リコール届出一覧表

リコール届出日:令和 05 年 06 月 15 日

リコール届出番号	外-3619	リコール開始日	令和 05 年 06 月 15 日
届出者の氏名又は名称	Stellantis ジャパン株式会社 代表取締役社長 打越 晋	製作国 : フランス共和国 製作者名 : Automobiles PEUGEOT 問い合わせ先 : 専用フリーダイヤル TEL:0120-840-240 製作者名 : Automobiles CITROEN 問い合わせ先 : 専用フリーダイヤル TEL:0120-55-4106 製作者名 : DS Automobiles 問い合わせ先 : 専用フリーダイヤル TEL:0120-92-6813 ホームページ : https://www.stellantis.jp	
不具合の部位(部品名)	動力伝達装置(電動パワートレイン ECU)		
基準不適合状態にあると認める構造、装置又は性能の状況及びその原因	電動パワートレインECUにおいて、電源制御プログラムが不適切なため、電動コンプレッサーの絶縁不良が発生した場合、セーフモードにより走行停止する。		
改善措置の内容	全車両、電動パワートレイン ECU の電源制御プログラムを修正プログラムに更新し、セーフモードにおいても走行可能な状態を維持する。		
不具合件数	17件	事故の有無	なし
発見の動機	本国からの情報による。		
自動車使用者及び自動車特定整備事業者に周知させるための措置	<ul style="list-style-type: none"> ・使用者:ダイレクト メール等で通知する。 ・自動車特定整備事業者:日整連発行の機関誌に掲載する。 ・弊社ホームページに掲載する。

改善箇所説明図

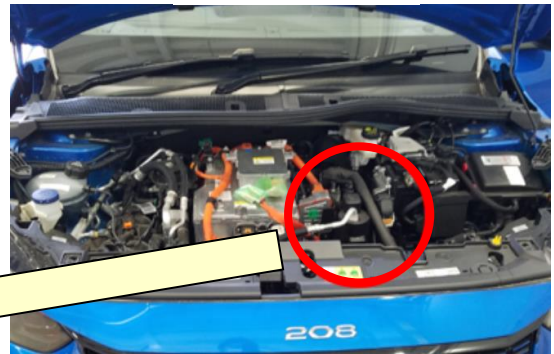
電動パワートレイン ECU

交換/対策部位

基準不適合部位

〔 電動パワートレインECUにおいて、電源制御プログラムが不適切なため、電動コンプレッサーの絶縁不良が発生した場合、セーフモードにより走行停止する。 〕

全車両、電動パワートレイン ECU の電源制御プログラムを修正プログラムに更新し、セーフモードにおいても走行可能な状態を維持する。

識別 : 車台番号打刻の車台番号の最左から2桁目の上部に黄色のペイントを塗る。
